# MICROCHIP ATmega640/1280/1281/2560/2561

## シリコン障害とデータシート説明

### 序説

##### 3.2.1. 100球CBGA

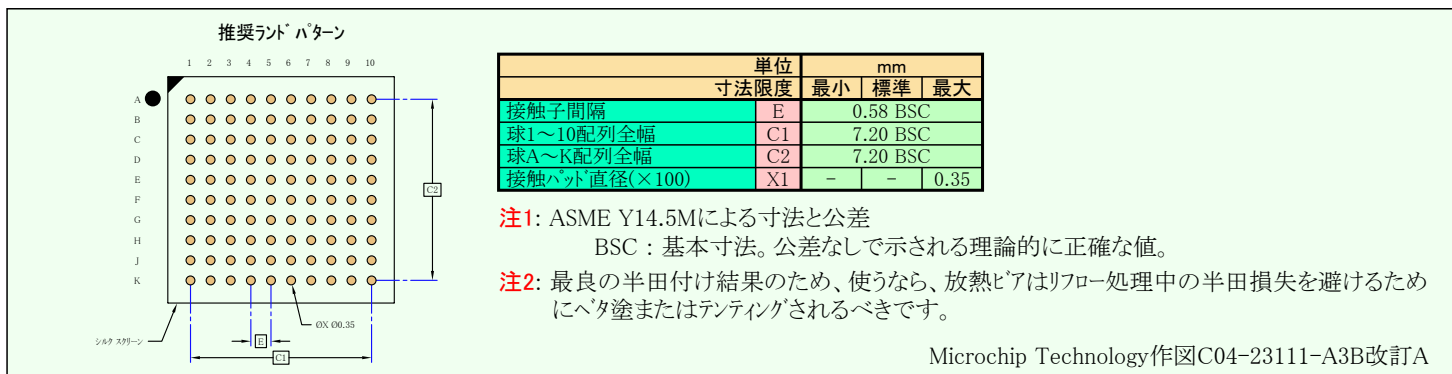
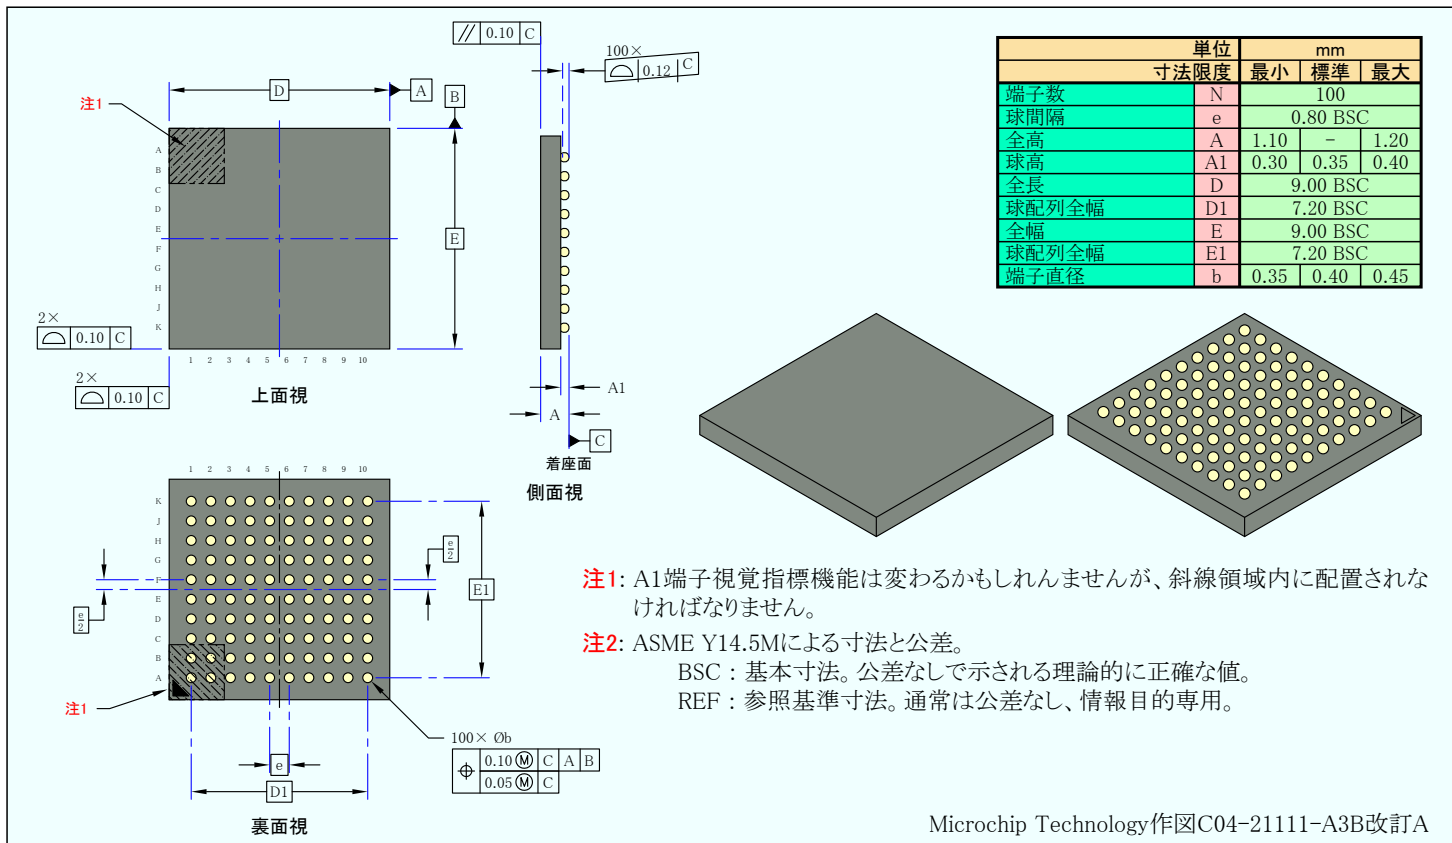
100球セラミック球格子配列外囲器(A3B) - 9 × 9mm本体 [CBGA]、Atmel旧一般外囲器符号CPR

#### 3.3.1. システム クロックとクロック選択

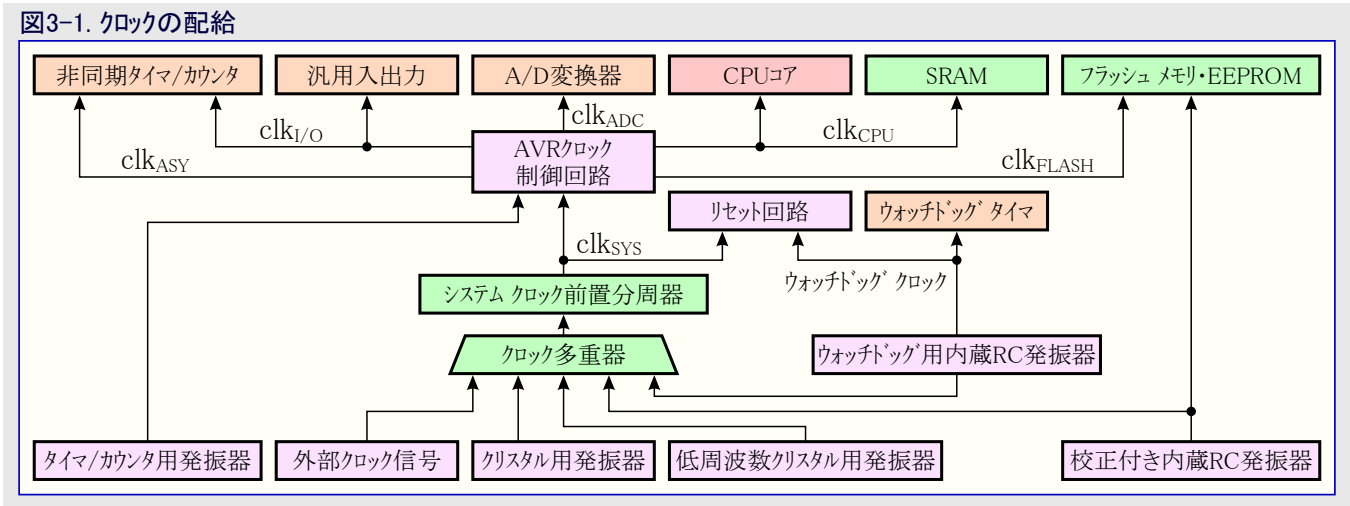
「クロックシステムとその配給」項に対して明確化が行われました。

「クロックの配給」図はATmega640/1280/1281/2560/2561の各種クロックシステムとそれらの配給を示します。全てのクロックが与えられた時間有効である必要はありません。消費電力を減らすため、使われていない単位部へのクロックは「電力管理と休止形態」章で記述されるように各種休止形態を使って停止することができます。

「クロックの配給」図は適切な休止形態の選択を助けます。

#### 3.4.1. ATmega640/1280/1281/2560/2561の比較出力変調器

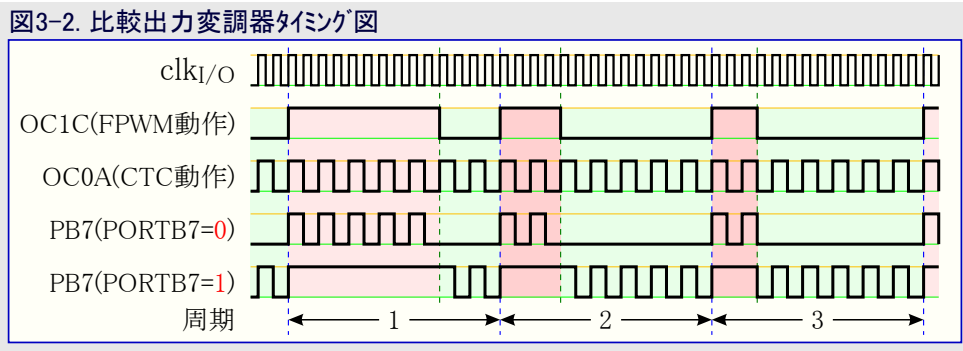
「比較出力変調器タイミング例」に対して明確化が行われました。

下図は動作中の変調器を図解します。この例ではタイマ/カウンタ1が(非反転)高速PWM動作で動くように設定され、タイマ/カウンタ0は比較交互出力(COM01,0=01)のCTC波形動作を使います。

この例ではタイマ/カウンタ0が搬送波を供給する一方で、変調する信号(変調波)はタイマ/カウンタ1の比較C出力によって生成されます。

PWM信号(OC1C)の分解能は変調によって減らされます。この減少係数は搬送波(OC0A)1周期のシステム クロック周期数と等価です。この例では分解能が係数2で減らされます(即ち1/2)。図はPORTB7=0時のPB7出力の第2周期と第3周期でこの減少理由を図解します。第2周期のHigh区間は第3周期のHigh区間よりも1周期長いけれども、PB7出力の結果は両周期で等しくなります。
